改善箇所説明図

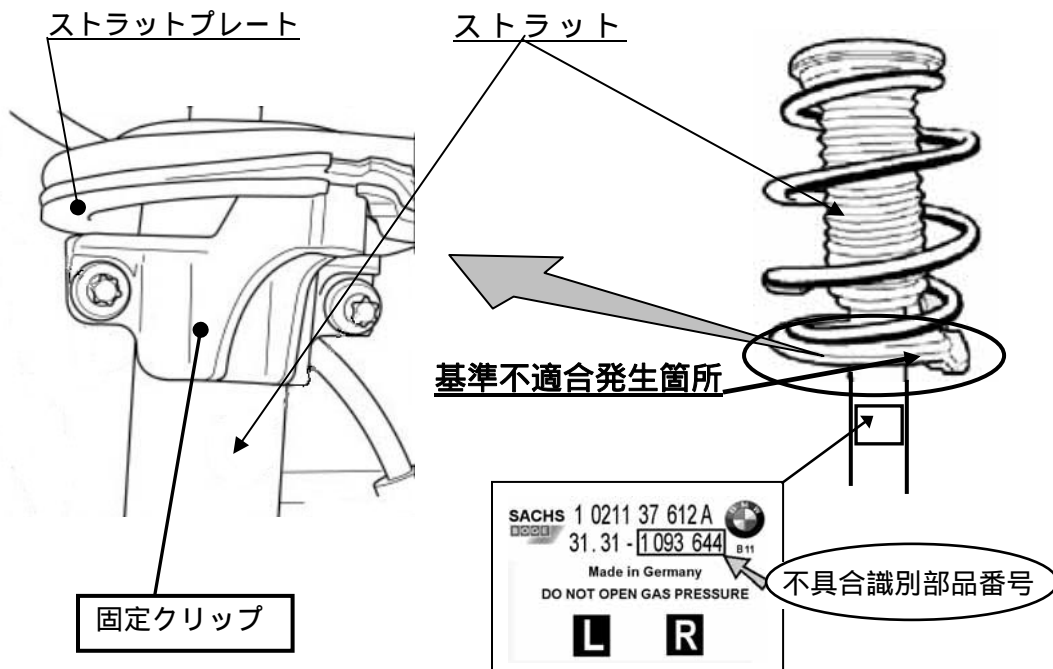
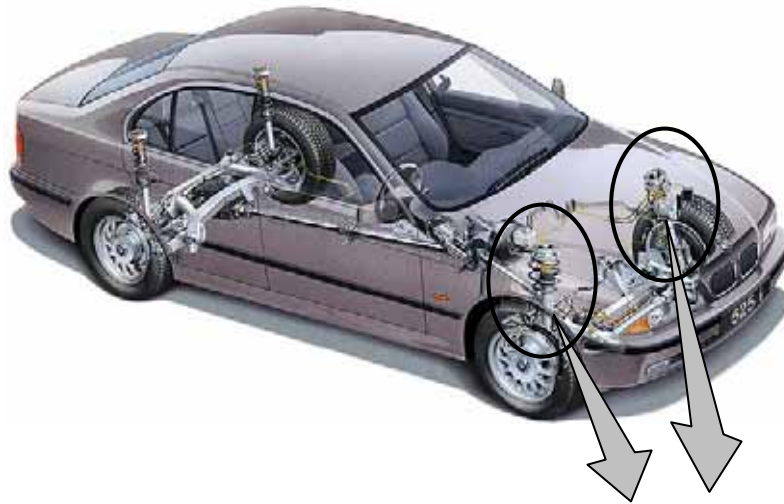
不具合の内容

前車輪のコイルスプリングを保持するストラットプレートの強度が不十分なため、高温多湿の環境下で渋滞走行を繰り返していると、当該プレートに亀裂が生じて異音を発生することがある。そのため、そのままの状態で使用を続けると、当該プレートが脱落し、走行安定性が損なわれるおそれがある。

改善措置の内容

- ・全車両、フロントストラットの部品番号を点検し、該当品の場合は当該プレートに固定クリップを取り付ける。

注： は取り付け部品を示す。

識別：ストラットプレート前部に黄色のペイントを塗布する。
